ACRI - LIBERTE

de l'enquête publique sur les nouvelles dispositions du plan local d'urbanisme de Nanterre :

- modification de l'orientation d'aménagement et de programmation Secteur Échangeur A14/A86 – Papèterie
- modification du plan de zonage par la création d'un secteur UFe,
- ajout d'un règlement correspondant au nouveau secteur UFe.

Avis portant sur l'insuffisance de prise en compte de la trame verte La Défense Seine Arche

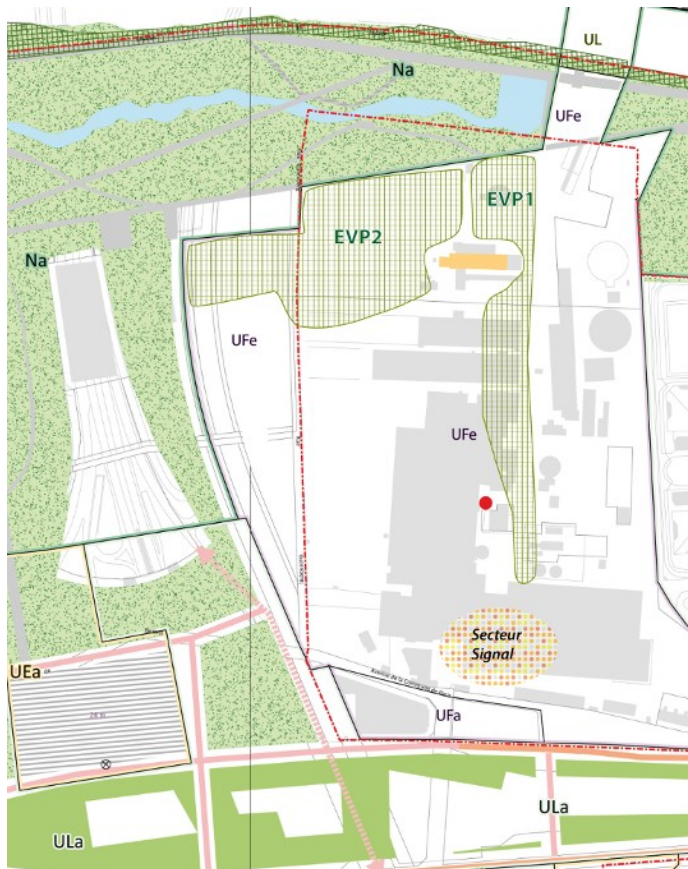
Le **schéma** de l'OAP reprend en partie ces actions sous une forme graphique :

- si les continuités paysagères et écologiques de cheminement et de loisirs à développer sur les espaces publics et privés, repérées par des flèches vertes épaisses, relient bien le parc du Chemin de l'Île et l'Axe Seine Arche ;
- les principes de liaison publique pour modes actifs (pointillés verts terminés de flèches selon la légende), manquent aux traversées du RER et de l'échangeur ;
- et de même est absente la préservation des espaces verts existant (aplat vert selon la légende) sur les friches de l'échangeur d'une biodiversité intéressante.

Mais, contiguë au Parc du Chemin de l'Île, une zone à vocation résidentielle est contraire à l'action de prolonger le parc et la coulée verte sur l'Axe.

En inscrivant sur ce site de pleine terre une zone constructible « UEa » **les dispositions réglementaires de zonage interdisent de fait la création de la coulée verte.**

Cet espace, élément constitutif de la trame verte, devrait être classé en « espace vert protégé » ;

La conservation - restauration de la trame verte est un enjeu du territoire de La Défense Seine Arche

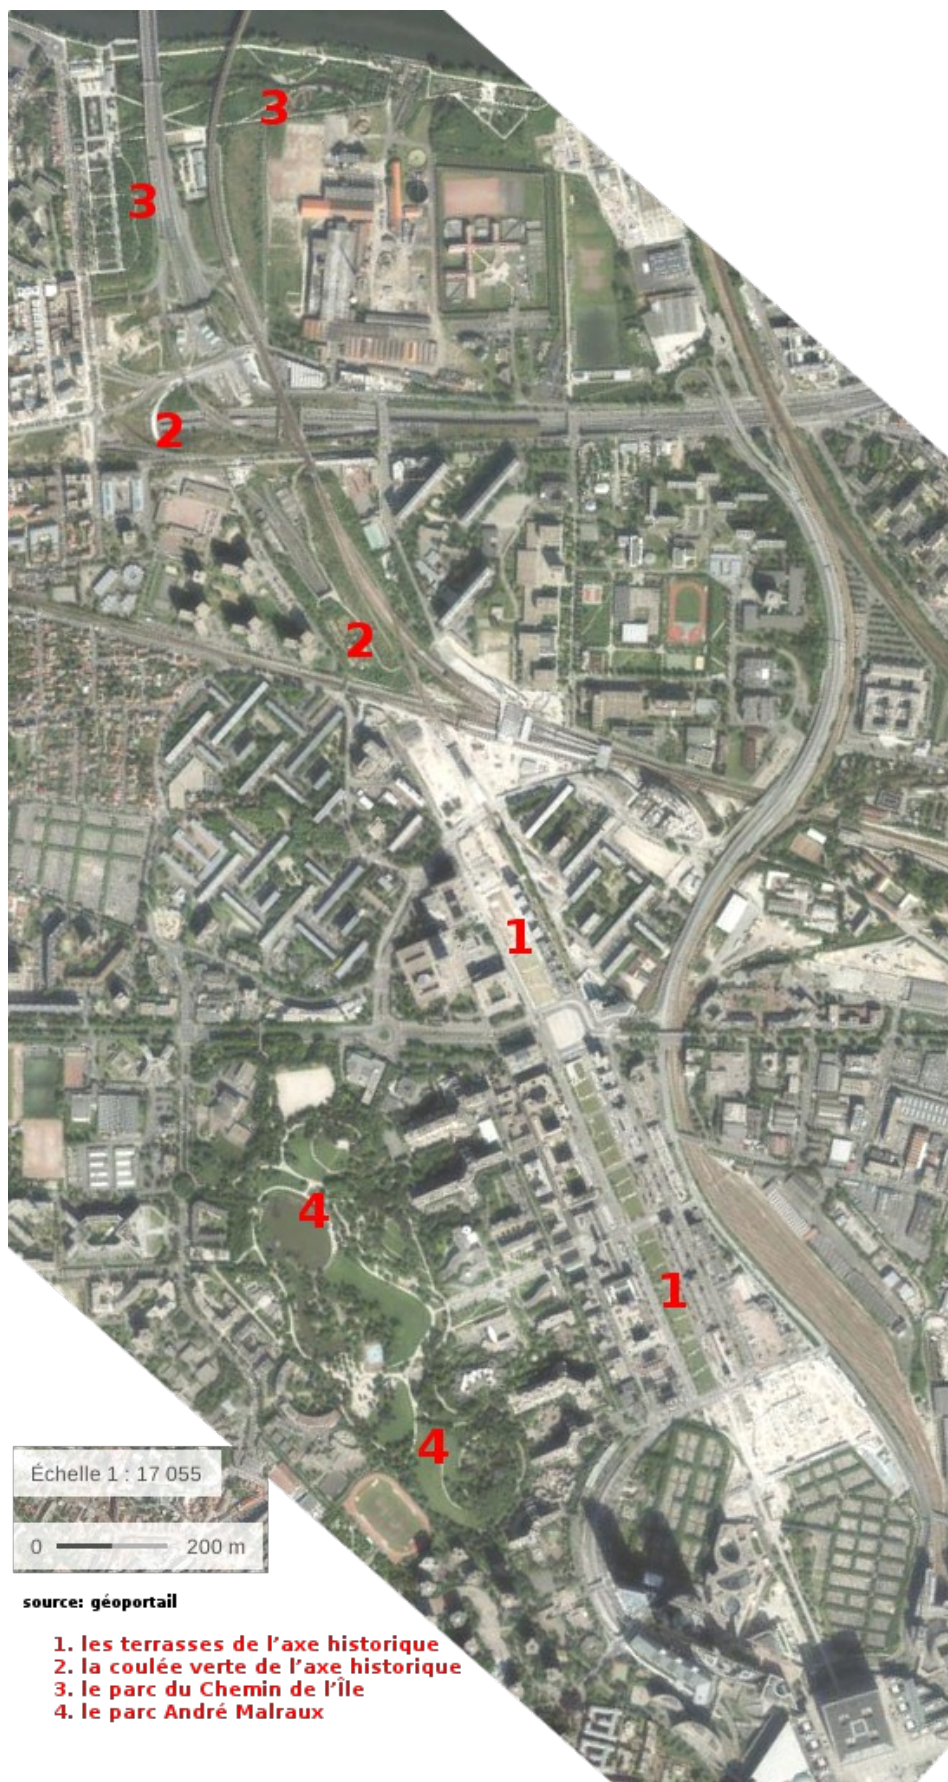
Les friches de l'Échangeur A14/A86 constituent un habitat d'intérêt moyen pour la diversité floristique et entomologique

Le diagnostic sur le milieu naturel a été effectué en 2014-2015 (cf. étude d'impact de la ZAC Seine Arche). Les friches de l'échangeur A14/A86 et les talus des infrastructures ont été intégrées aux zones naturelles étudiées. La superficie des friches en place est estimée à 4,83ha. La présence d'espèces protégées en Île de France (Ædipode turquoise, Conocéphale gracieux et mante religieuse) est un enjeu fort sur ce site.

Le site de la Papeterie est dépourvu de toute végétation continue
